Pour les associations SaveStangAlar, Costour Poumon Vert en Finistère, Agir pour un Environnement et un Développement Durables, Penhelen-Pont-Neuf-Stangalard, Syndicat du Clos du Stang Alar :

CALCULS DE L'AUGMENTATION DES DROITS À CONSTRUIRE EN HAUTEUR :

Vue en coupe

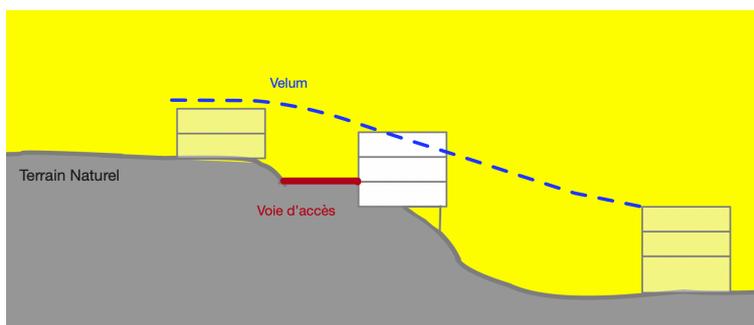
Selon le PLU en vigueur, les services instructeurs devront vérifier que ces N1 niveaux s'intègrent bien dans le velum, en comparant les hauteurs en mètres du velum et des immeubles en tout point du terrain naturel. La présence d'un entresol n'est pas prise en compte dans le calcul.

Dans un cas favorable, le voile passe au dessus des bâtiments projetés, qui peuvent donc comporter les N1 niveaux prévus par le zonage au dessus du point de référence. Mais supposons enfin être dans un cas défavorable : le velum intersecte le dernier niveau des bâtiments, comme sur le schéma. Ceux-ci devront donc être ramenés à N1-1 niveaux. La règle du velum fait "perdre" un niveau.

Par contre, selon les nouvelles règles proposées par Brest Métropole, il suffit d'évaluer la différence du nombre de niveaux entre le côté haut et le côté bas de la construction. Cette différence est de 1, en raison de l'entresol. C'est donc bien conforme à l'exigence d'un niveau de différence maximum, et le futur PLU permet à l'immeuble de conserver ses N1 niveaux, et donc de "re-gagner" un niveau par rapport au PLU en vigueur.
